**Onderwerp:** Z2022-C003244 - verzoek om aanvullingen

Op 9 mei 2022 hebben wij een aanvraag om een omgevingsvergunning ontvangen voor het plaatsen van een velux dakraam aan de rechterzijde van het dak op de locatie [REDACTED] te Amsterdam.

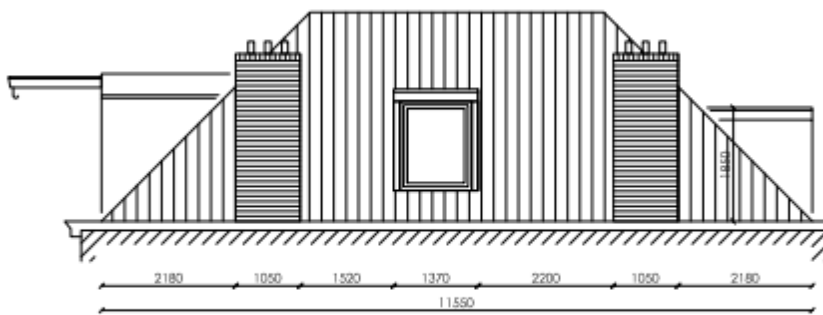
De positie van het bestaande raam komt niet overeen met de tekening in de nieuwe situatie.

## Rechter zijgevel

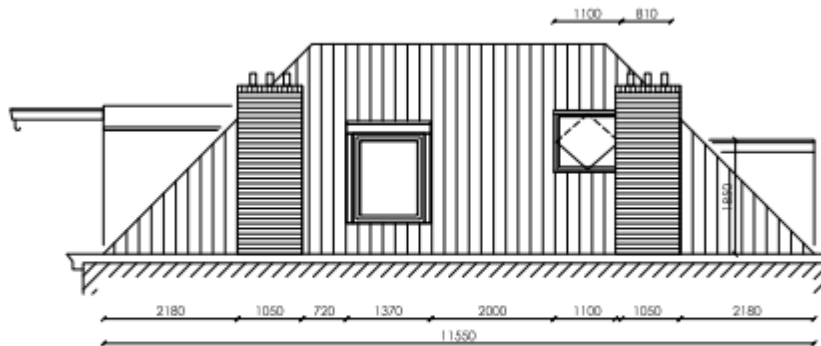
Tevens wordt in de nieuwe situatie het bestaande raam een aantal cm naar links verplaatst, klopt dat of is dit mogelijk een fout op tekening?
